現況検査により認められる状況の記録

令和5年4月5日	
NO	85
場所	外部廊下
部位	床面

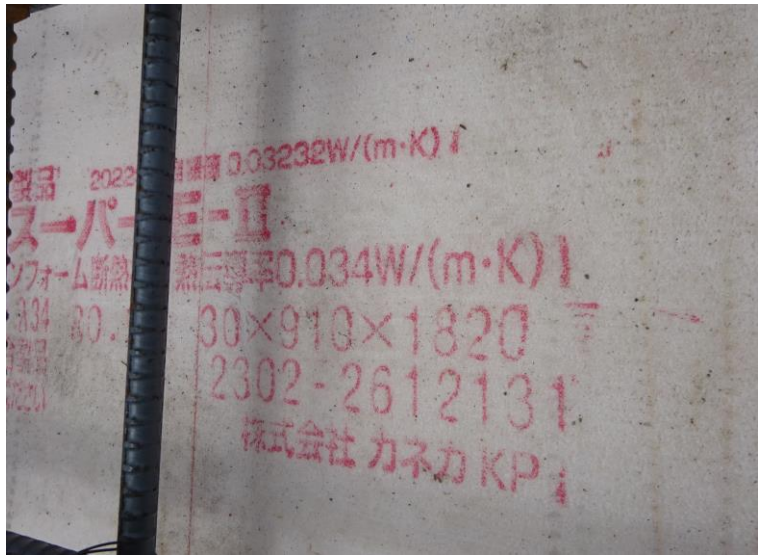
外部廊下（階段側）の一部では、段差部分（側面側）に対する断熱材の不足箇所があることを指摘。
